交通部觀光署日月潭國家風景管理處

大竹湖東段自行車道串聯工程（施工期間）

環境友善措施檢核表

鄰近工區之大型樹木整理判斷流程圖

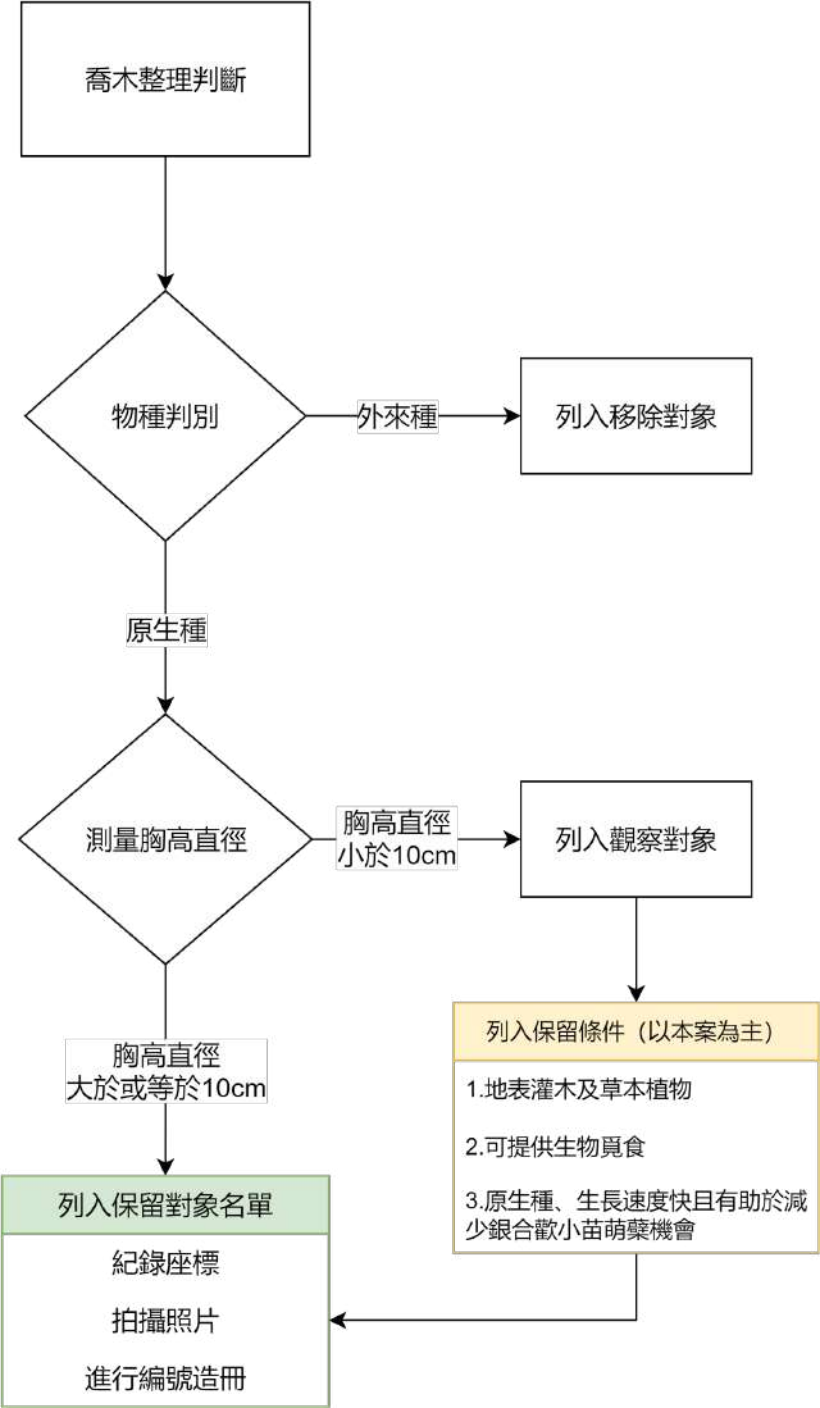
1. 施工便道利用既有步道及道路做為材料運輸未影響週邊交通，然於進出入口管制部份，可針對遊客可能誤入部份進行管制或導引。
2. 現地預定施工路線已放樣並拉置路線，對於週邊大型樹木如未與實際施工動線交疊上應予以包覆稻草蓆於樹幹上做為保護，或圍繞警示帶做為標示，以避免誤傷。如有欲進行移補植作業，其操作建議如附件流程。
3. 現地施作過程中如有裸露地部份，建議採黑網覆蓋，以避免裸露地所產生逕流影響下方水域水質情況發現。

圖11. 熱像儀現地照片

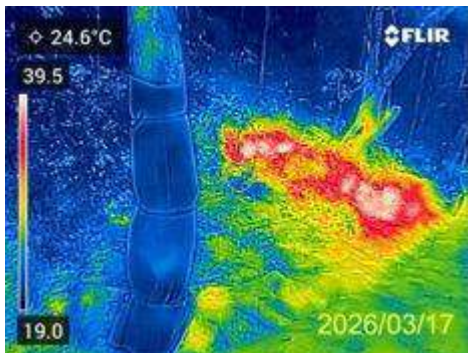
- 大竹湖目前為枯水期, 水位偏低, 大面積底泥及砂洲裸露, 甜根子草(*Saccharum spontaneum*)草澤雖生長正常, 但乾旱持續若延長, 恐影響濕地水鳥之覓食及棲息功能。
- 施工裸露邊坡在降雨後可能產生地表逕流, 攜帶土砂流入大竹湖, 造成水體懸浮固體增加及底質細顆粒堆積, 影響水體透明度及底棲生物棲地品質。
- 熱像儀(FLIR)於施工路段旁竹林中偵測到疑似野生動物熱訊號, 顯示鄰近水域週邊仍有野生動物活動, 施工作業可能對其棲地造成干擾。

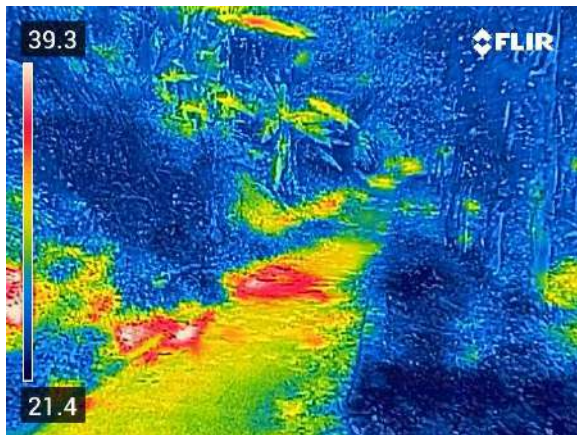
材料暫置區已妥善覆蓋	水位下降情況

施工便道	工區週邊黃藤開花及小苗萌蘖十分刺人

出水口處

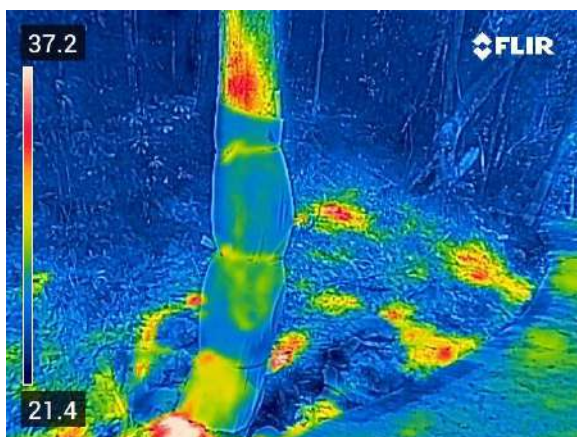
以FLIR熱像儀拍攝，林下與日照處溫差近20度

以FLIR熱像儀拍攝，林下與日照處溫差近20度、以白色包材亦有降溫效果

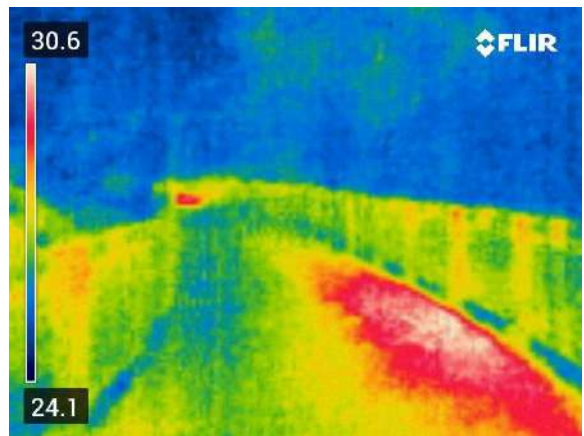
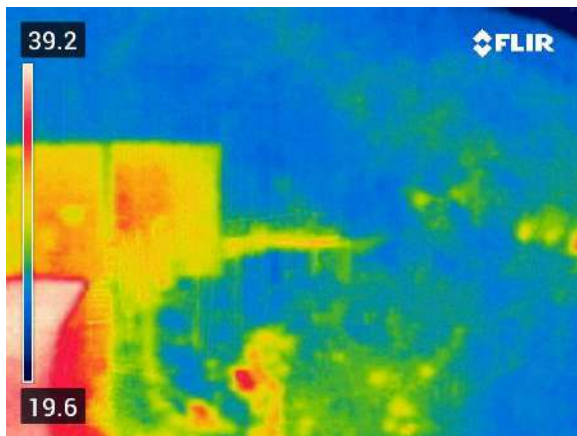
以FLIR熱像儀拍攝，步道下方鋪設稻草處與上方溫度比較有明顯差異

路側喬木保護包覆措施

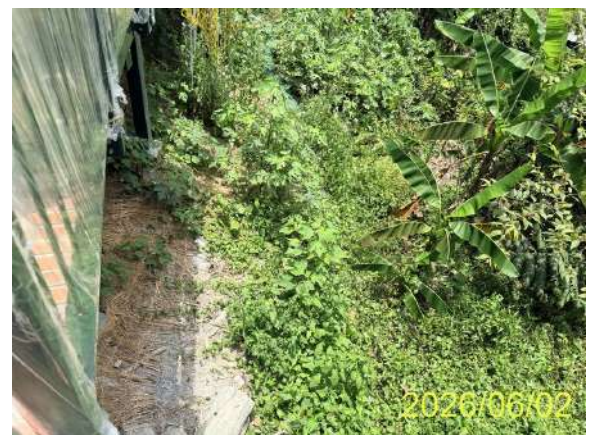
1. 工區兩側大樹：
 - a. 工區兩側大樹目前未發現有受損情形，本月保護包覆措施及警示帶標示持續在位。
 - b. 步道鄰坡面局部裸露地表，梅雨季節後草本植被已有自然回復跡象，植生覆蓋情況逐步改善。
2. 日月潭水體及水域環境：工區周邊水域情況良好，未發現因本案施工所造成之水質擾動情形。
